W-1.43.464.1.2024...18...DT  
dot.:D065/24

**Budowa drogi wojewódzkiej klasy G - zachodniej obwodnicy Mławy na odcinku między ulicą Gdyńską a nowoprojektowaną drogą krajową S7 - zadanie ubiega się o dofinansowanie unijne z programu operacyjnego Fundusze Europejskie dla Mazowsza 2021-2027 – nr postępowania 065/24**

Działając na podstawie **art. 135 ust. 1, ust. 2, i ust. 6** ustawy Prawo zamówień publicznych (Dz.U. z 2023 r. poz.1605) Mazowiecki Zarząd Dróg Wojewódzkich w Warszawie uprzejmie Państwa informuje, iż otrzymał zapytania do Specyfikacji Warunków Zamówienia, na które niniejszym udziela odpowiedzi.

Dokumentacja projektowa branża drogowa - szczegóły konstrukcyjne rysunek d-10 - szczegół umocnienia ścieku skarpowego wskazuje na wykonanie umocnienia podstawy ścieku skarpowego

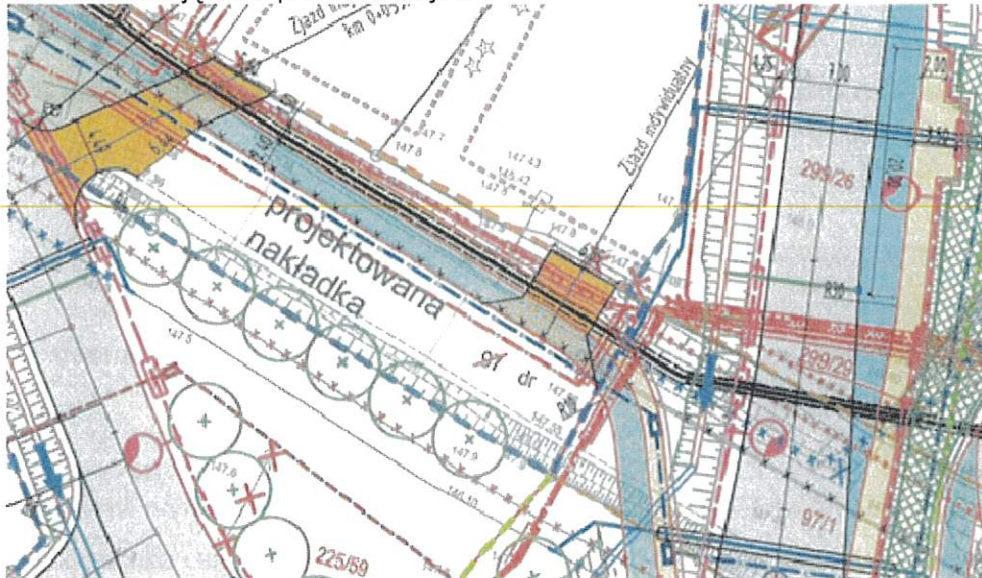
dyblami betonowymi. Prosimy o aktualizację przedmiaru o pozycję w zakresie wykonania umocnienia dna rowu - dyblami betonowymi. Ponadto prosimy o udostępnienie szczegółu konstrukcyjnego umocnienia dna rowu dyblami betonowymi.

Umocnienie wylotu ścieku skarpowego dyblami betonowymi należy ująć w cenie metra bieżącego ścieku skarpowego zgodnie z STWIORB D.08.05.01. Ścieki z prefabrykowanych elementów betonowych.

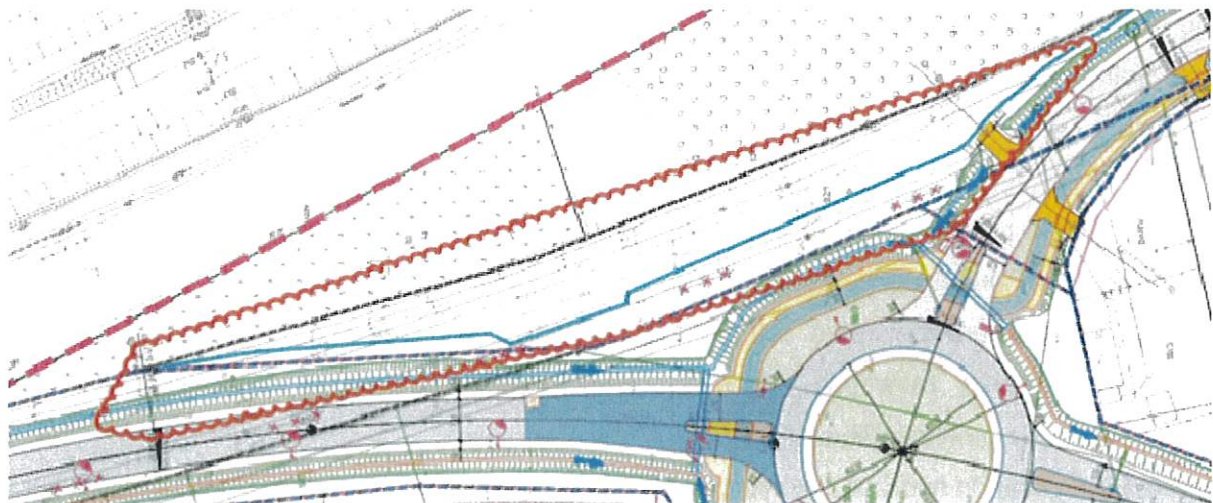
Prosimy o informację, czy odcinek oznaczony na rysunku — fragment ulicy Gdyńskiej podlega rozbiórce.

Nie podlega — starodroże ul. Gdyńskiej za pośrednictwem zjazdu indywidualnego zapewnia dostęp działki nr 93 do drogi publicznej (nowego przebiegu ul. Gdyńskiej).
